COMMISSION ROYALE DES MONUMENTS ET DES SITES
KONINKLIJKE COMMISSIE VOOR MONUMENTEN EN LANDSCHAPPEN

BRUXELLES. Rue des Capucins, rue du Miroir, rue Saint-Ghislain, rue du Faucon et rue de l'Abricotier
(= zone de protection des bains de Bruxelles, zone de protection de l'Institut Diderot, zone de protection du palais de Justice)
PERMIS D'URBANISME : réaménagement de 5 voiries dans le quartier des Marolles

Avis de la CRMS

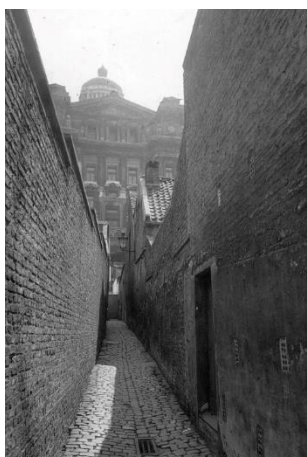
En préambule, la CRMS s'interroge sur le choix de traiter ces cinq rues de manière ponctuelle, parfois même en ne considérant qu'un tronçon (Rues du Miroir, Saint-Ghislain et des Capucins), sans que les choix ne paraissent fondés au départ d'une vision d'ensemble pour le quartier.

Début de la Rue du Faucon. Vue vers la Rue Haute

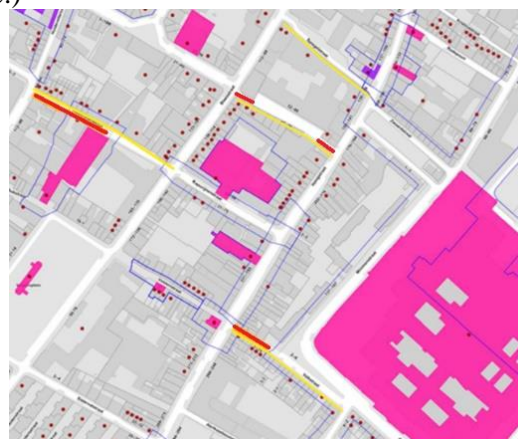
La CRMS attire l'attention particulière sur trois tronçons (voir aussi en rouge sur la carte Brugis p.6 du présent avis) où les revêtements, matériaux et profils de voirie du XIX^{ème} siècle ont été très bien conservés et où il existe des ensembles de bâtiments historiques particulièrement cohérents. Une

- Rue Saint Ghislain – les premiers tronçons entre la Rue Haute et la Rue Blaes
- Rue des Capucins – le raccord avec la Rue des Tanneurs et le début de la rue ;
- Rue du Faucon – le premier tronçon à partir de la Rue Haute ;

Situation projetée de la Rue du Miroir. Image tirée du dossier de demande.

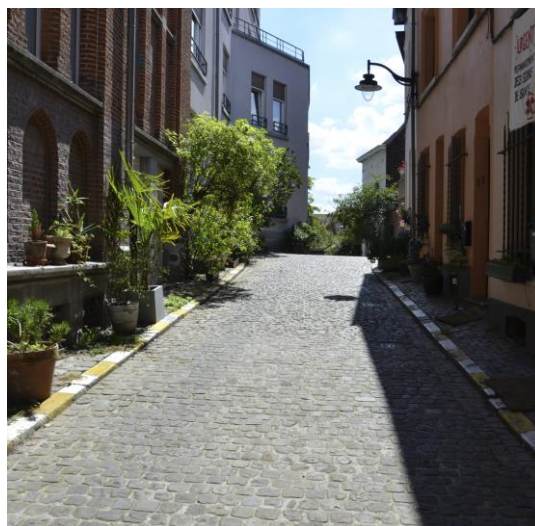
La végétalisation des façades le long des alignements est un aspect important du projet. Ces plantations ont pour objectif d'activer les seuils des bâtiments. Cet objectif est très positif mais il est entièrement compatible avec le maintien des trottoirs actuels, par la pose de bacs de plantations par exemple, plutôt que par la création de parterres. Elle renvoie ici à l'exemple de la Petite Rue Malibran à Ixelles, où les habitants se sont appropriés les seuils par ce biais, sans recourir à une transformation profonde.
